REVISION ALLEE N°1

Mémoire en réponse aux avis PPA

Enquête publique du 15 septembre au 15 octobre 2025

Nern2 – Nueil les Aubiers

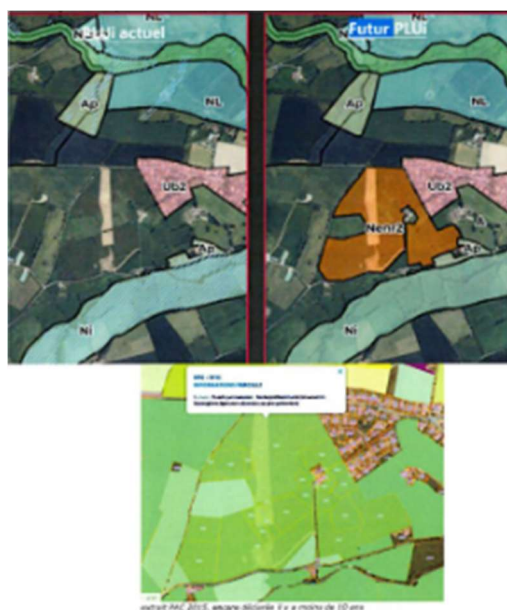
« Une évaluation du potentiel agricole du site a déjà été réalisée, cette « friche agricole » doit conserver son potentiel de production, l'installation en centrale au sol est contraire à la loi APER. La Chambre d'Agriculture a déjà apporté une réponse à la commune début 2024, sur ce site. Les parcelles étaient encore déclarées à la PAC en prairie il y a moins de 10 ans, le secteur est intégralement en zone A au PLUi en vigueur. Ces parcelles ne sont pas incultes. »

⇒ L'arbitrage sera opéré à l'issue de l'enquête publique avec les communes concernées.

Nern2 – Nueil les Aubiers sud

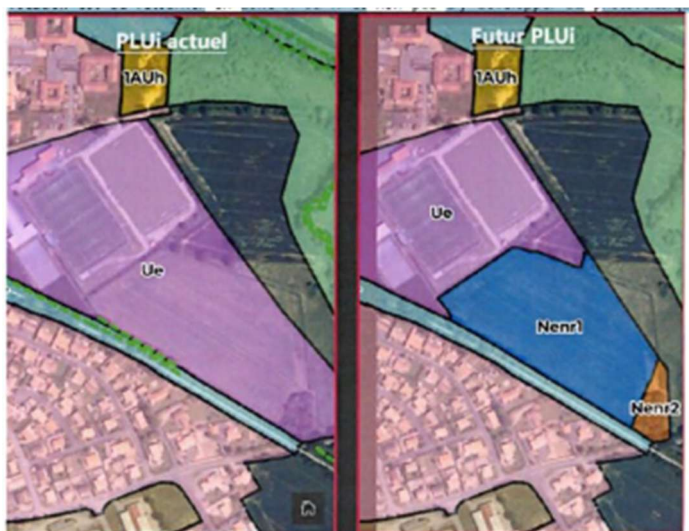
« Sortie sud est : les parcelles étaient fléchées au développement d'équipements publics mais sont en réalité toujours cultivées et déclarées à la PAC, si les équipements publics n'ont plus lieu d'être leur vocation est de retourner zone A ou N et non pas d'y développer du photovoltaïque au sol »

⇒ L'arbitrage a été opéré : le projet sera revu pour remettre la parcelle dans son zonage initial à savoir la zone Ue.

Rectification d'une erreur matérielle : tableau des surfaces

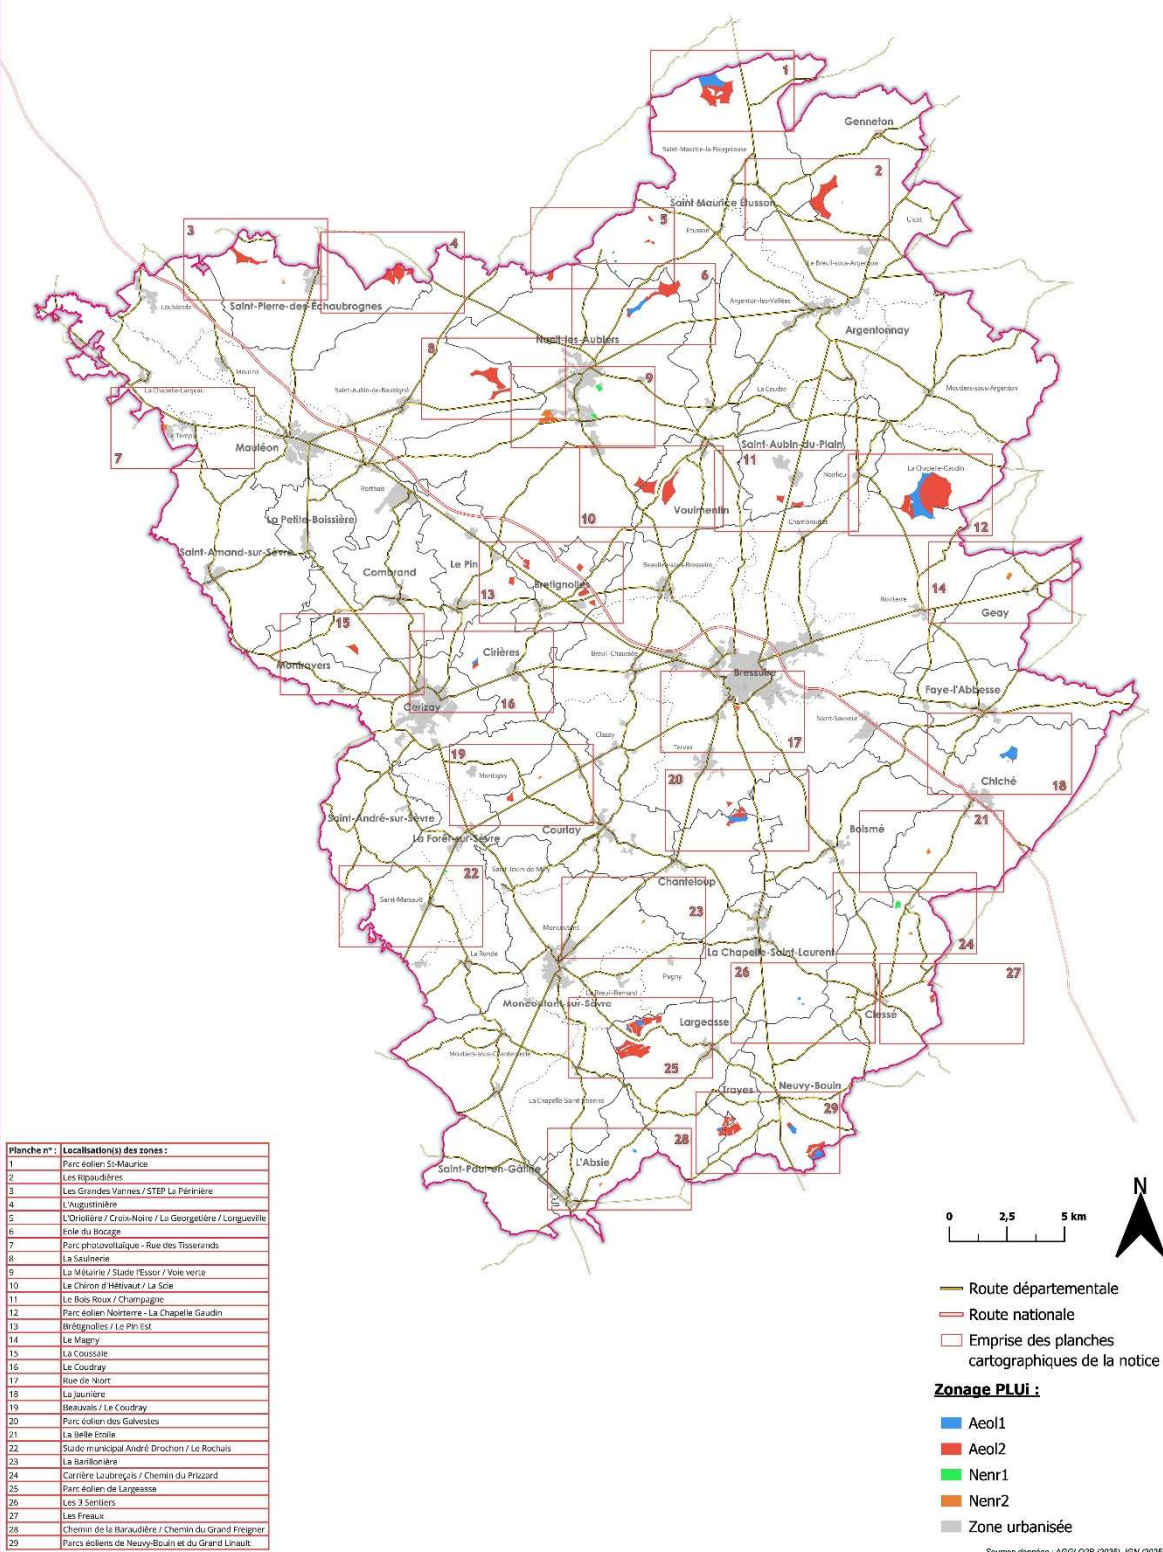
Il a été observé une erreur dans le tableau des surfaces figurant page 109 de la notice explicative.

⇒ Celui-ci sera modifiée comme suit :

La commune de Clessé

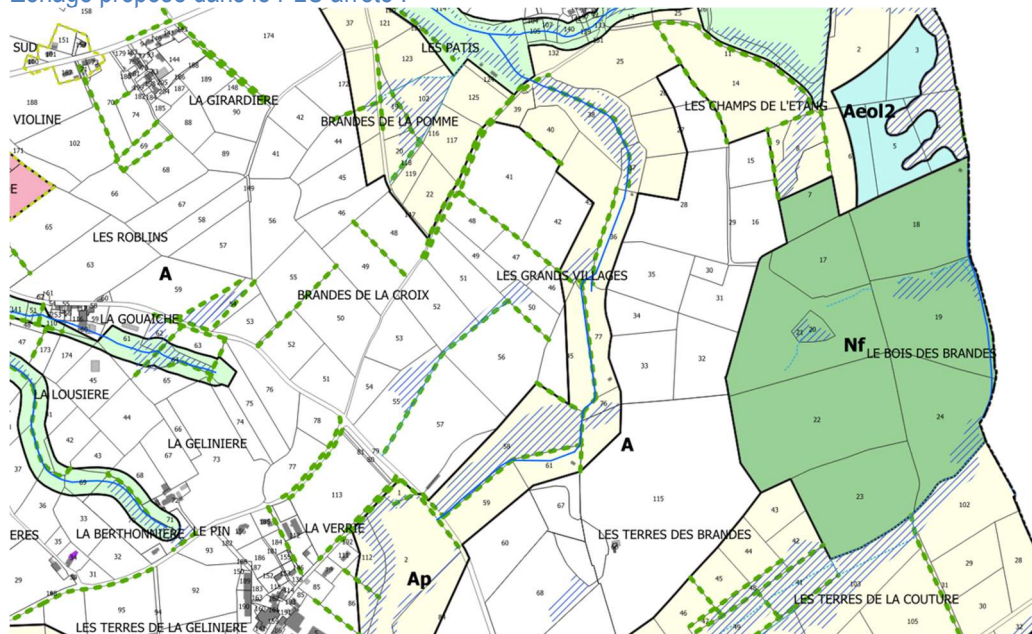
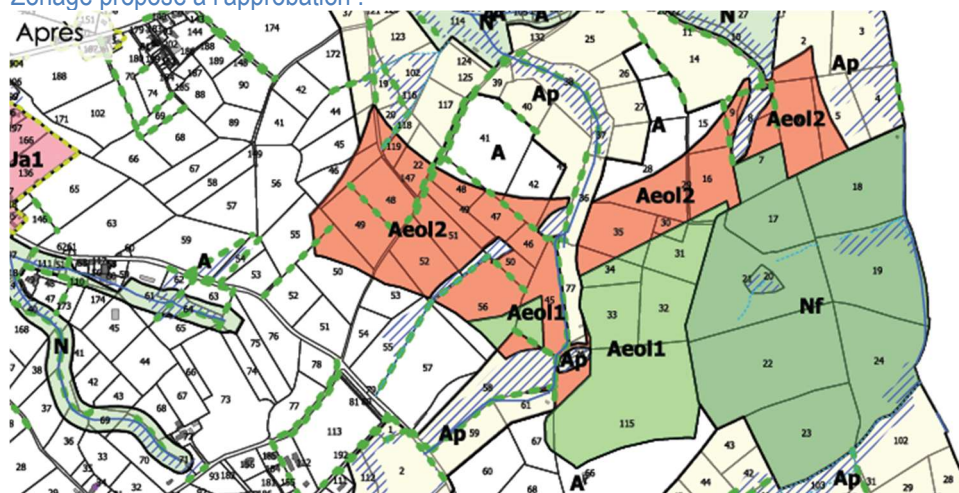
« Le conseil municipal donne un **avis favorable** au projet de révision allégée n°1 du Plan local d'Urbanisme intercommunal du Bocage Bressuirais. Cependant, à 9 voix pour, 1 voix contre et 3 abstentions, **une remarque est ajoutée à l'avis favorable**. Elle concerne le zonage éolien Aeol2 situé à l'est de la commune de Clessé. Cette zone issue de la zone d'accélération définie dans le cadre de la loi APER n'est pas éligible, des maisons étant situées à moins de 500m. Le conseil souhaiterait déplacer cette zone vers les parcelles du lieu-dit « les Grands Villages » telles que tracées dans la carte ci-jointe et les codifier en Aeol1 pour les zones A à ce jour. Cette zone, présentée comme non éligible par les cartes de la DREAL fournies lors de la définition des zones d'accélération, serait éligible à l'éolien au regard de la distance de 500m aux habitations. Le projet de la société EOLISE serait situé sur cette zone, le conseil dans sa majorité est favorable à ce que la société EOLISE poursuive son étude. »

⇒ En parallèle de cette délibération, la commune de Clessé a délibéré pour modifier la zone d'accélération éolien sur le secteur concerné. Il est projeté de modifier le projet de zonage du PLUi pour acter cette délibération. Le zonage Aeol2 va permettre à la société EOLISE de poursuivre ses études. A terme, il pourra être envisagé de procéder à une révision allégée pour passer les emprises nécessaires au projet en Aeol1.

⇒ Il est donc proposé de modifier le zonage comme suit :
Zonage actuellement en vigueur :

La commune de La Forêt-sur-Sèvre

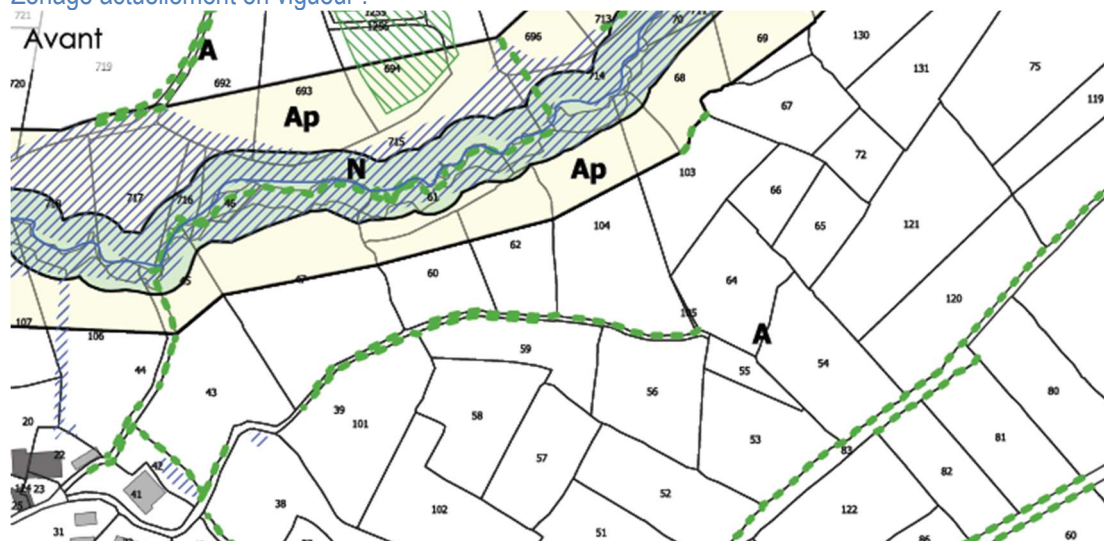
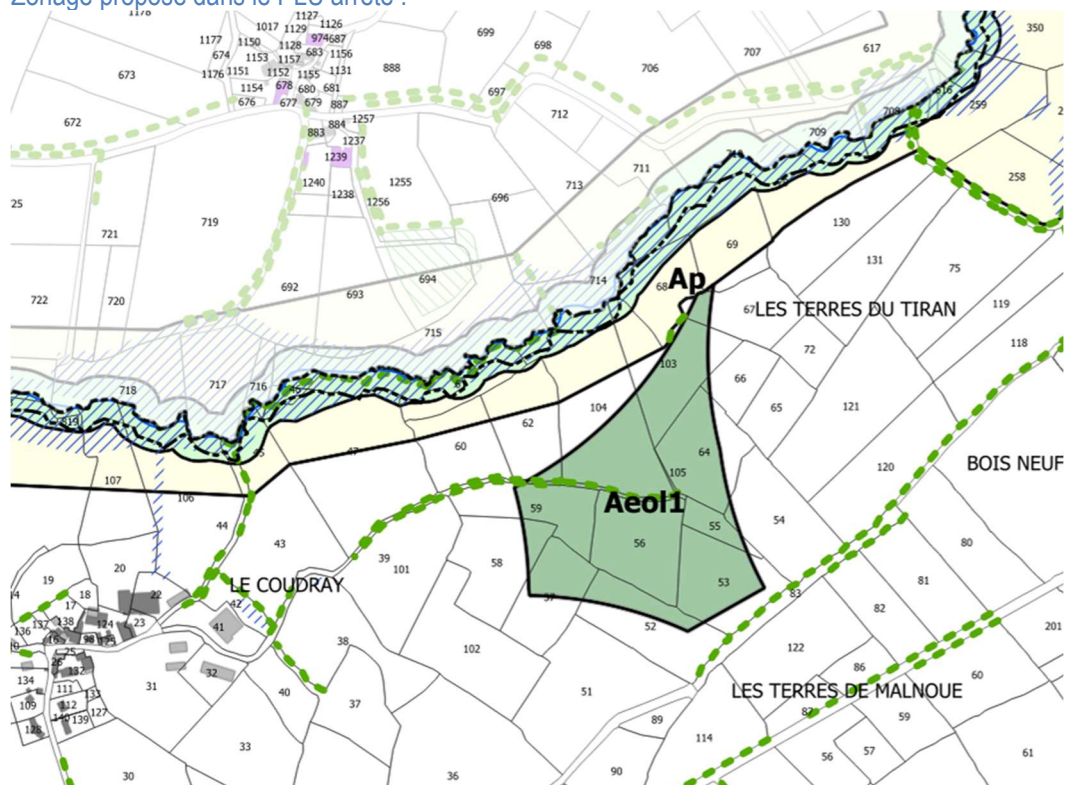
« Considérant la proposition de création d'une zone Aeol1 sur le territoire de Courlay, près du lieu-dit le Coudray, en limite du territoire de la commune de La Forêt-sur-Sèvre, à proximité immédiate d'un nombre important d'habitations ; Considérant l'opposition de nombreux riverains à la création de cette zone Aeol1 ; Considérant la création de l'association « Bocage Vent Debout » regroupant un certain nombre de ces riverains et la demande de son président du soutien du Conseil municipal de la Forêt sur Sèvre en vue de la suppression de cette zone Aeol1 et de la préservation du paysage de bocage, de la biodiversité et de l'environnement ; Après avoir entendu l'exposé du Maire, après en avoir délibéré, le Conseil Municipal décide à l'unanimité :

- **DE DONNER un avis défavorable** sur le projet de révision allégée n°1 du Plan local d'Urbanisme intercommunal du Bocage Bressuirais tel que présenté au vu de l'exposé ci-dessus,

- **DE DEMANDER** la modification du projet de révision allégée n°1 du Plan local d'Urbanisme intercommunal du Bocage Bressuirais afin de supprimer cette zone Aeol1. »

⇒ Les deux avis des communes Courlay et La Forêt-sur-Sèvre évoquent le même projet. Pour répondre à cette demande, il pourrait être envisagé de modifier le zonage de Aeol1 vers du Aeol2. Il s'agit d'une hypothèse qui sera arbitré après l'enquête publique.
